**COMMISSION DEPARTEMENTALE DE LA NATURE DES PAYSAGES ET DES SITES
DU NORD
SEANCE DU 24 MARS 2016**

Rapport de présentation

Objet : Réalisation d'une voie verte depuis la commune de Dunkerque jusqu'à la mairie de Bray-Dunes - section 9 de la véloroute-voie verte du littoral.

Demandeur : Communauté urbaine de Dunkerque

Schéma : profil type de la véloroute

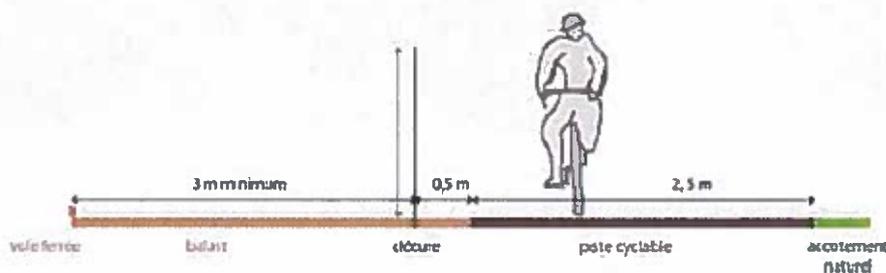
La largeur de l'ouvrage est conforme au guide de recommandations du Ministère de l'Ecologie, afin de réduire l'effet « voirie routière » de la voie verte. L'absence de marquage contribue à la discrétion des aménagements.
